改善箇所説明図

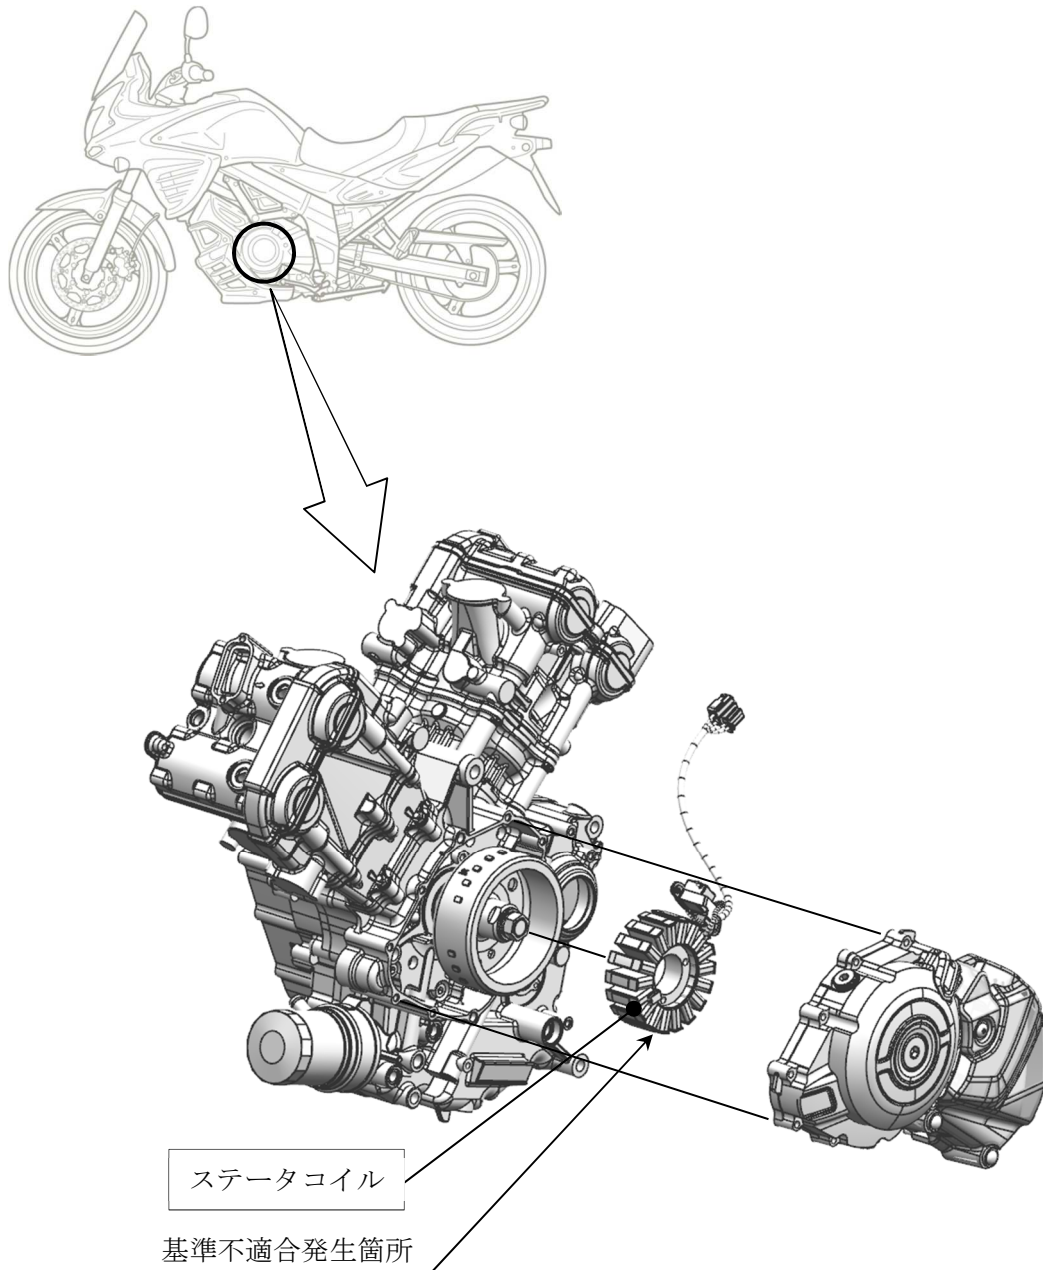
発電機において、ステータコイルの耐熱性が不足しているため、当該コイルが高温になるとコイル線被膜が損傷しコイルの一部が短絡することがある。そのため、発電量が少なくなり、そのまま使用を続けると、バッテリーが充電不足となり、最悪の場合、走行中にエンジンが停止して再始動ができなくなるおそれがある。

全車両、ステータコイルを対策品と交換する。

識別：右側シートレール部に緑色のシールを貼付する。
